**Avis de la Mission Régionale  
d'Autorité environnementale des Pays de la Loire**

**sur le projet de remplacement du tablier du pont-rail  
sur l'Etier Malor par SNCF Réseau**

**Communes de Guérande et du Pouliguen (44)**

n° : PDL-2019-4202

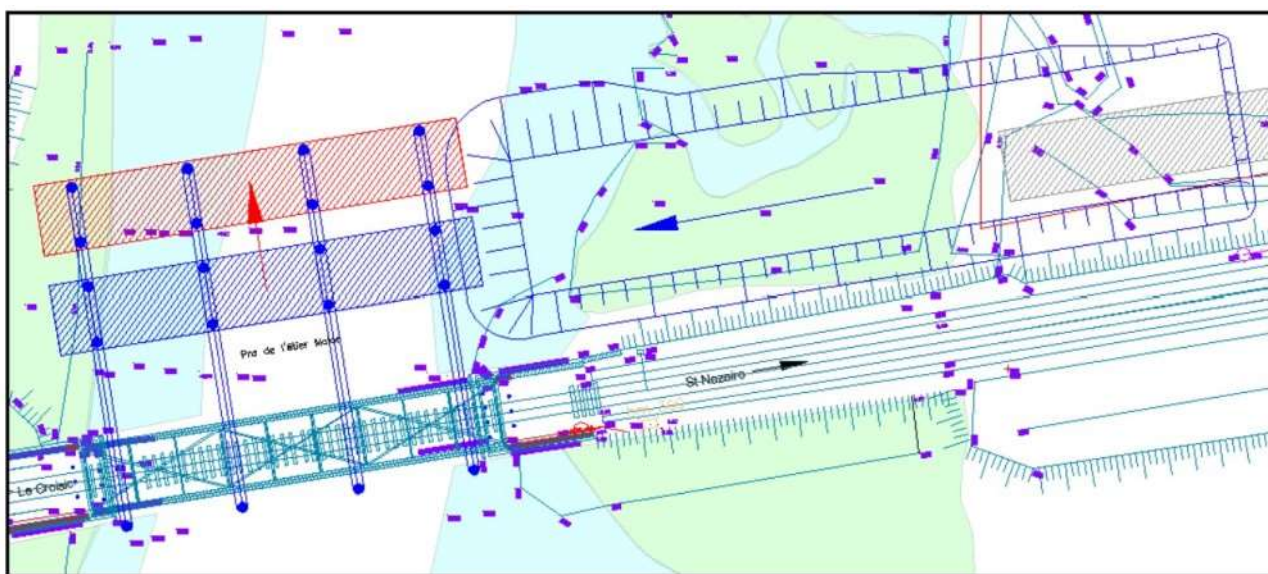
Dans la solution de référence, il est prévu la réalisation d'une estacade métallique en avancée dont il est indiqué au dossier qu'elle nécessitera 22 pieux (page 41) pour se rapprocher de l'ouvrage existant (le schéma ci-dessous de la page 34 de l'étude d'impact n'en fait figurer que 14).
